RESTRUCTURATION DU CENTRE MEDICO-SOCIAL et CSA

MODIFICATION DES CCTP

PHASE DCE - 20

LOT 20 CHAUFFAGE VENTILATION CLIMATISATION POMBERIE

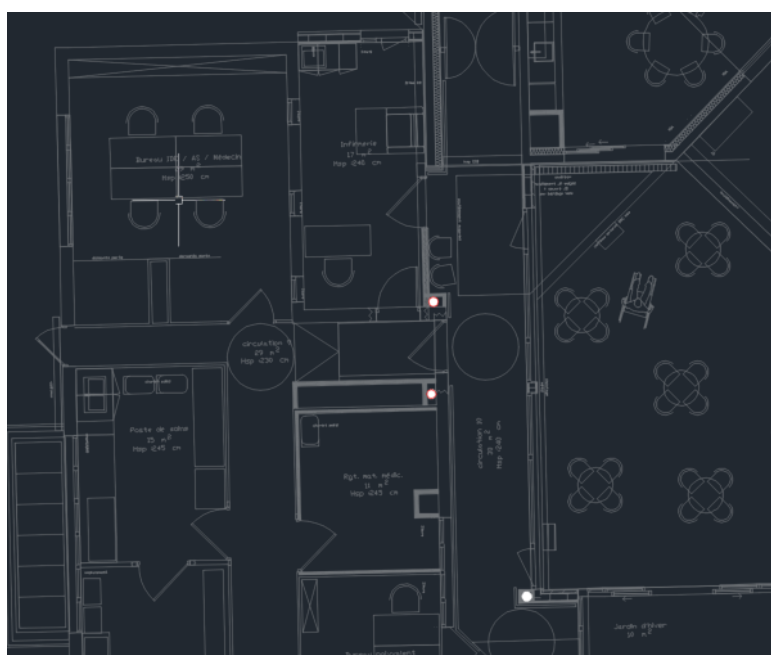
- 1- Ajout d'une bouche de ventilation de 90m³/h au niveau de l'espace ressources professionnel (raccordement sur le réseau VMC à proximité.

- 2- Rajout de 3 descentes EP calorifugées au lot CVC - raccordement sur attente au sol

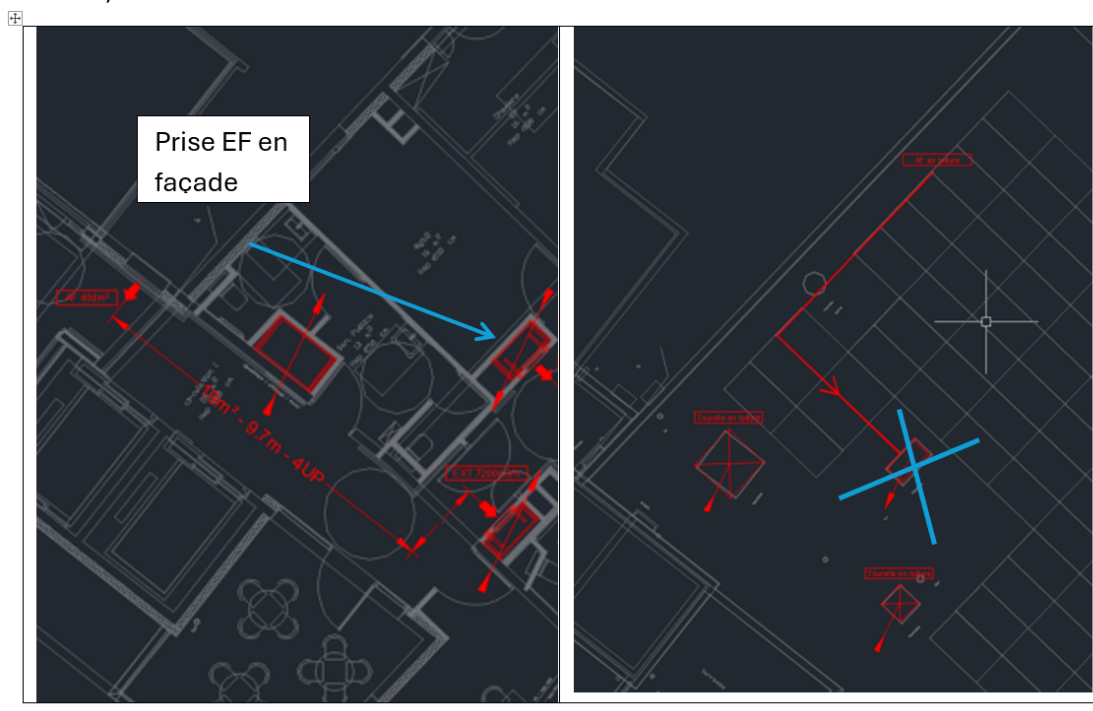
- 3- Désenfumage extension – Suppression de la prise d'air neuf en toiture. La prise d'air neuf se fera en façade (cheminement en faux plafond + grille en façade - prestation à la charge du lot plaquiste + serrurier).

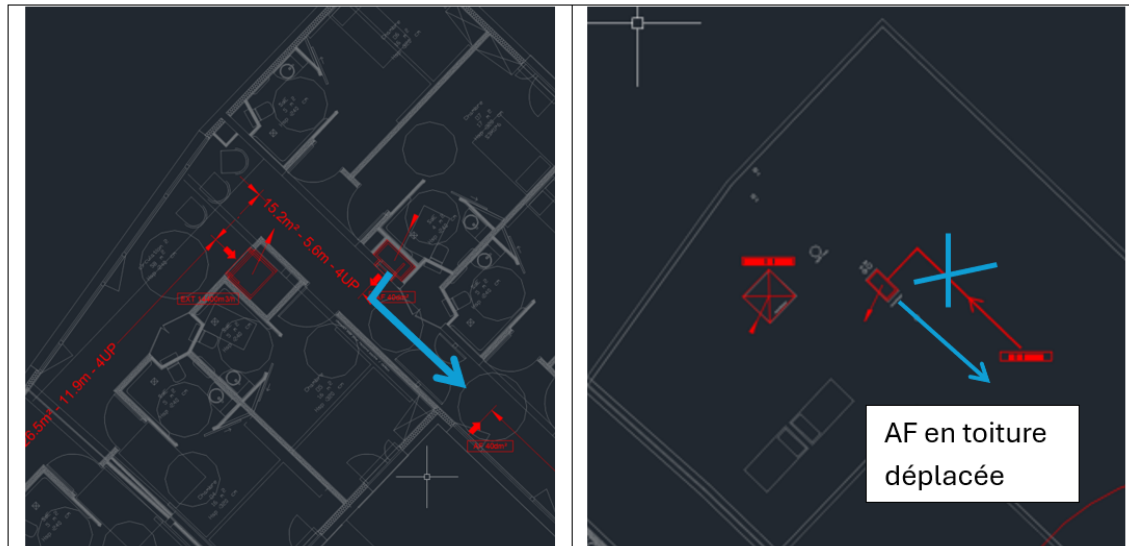
- 4- Désenfumage extension – Modification de la position de la prise d'air neuf en toiture. Le dévoiement du conduit se fera en faux plafond - prestation à la charge du lot plaquiste). La sortie de toiture sera à prévoir au présent
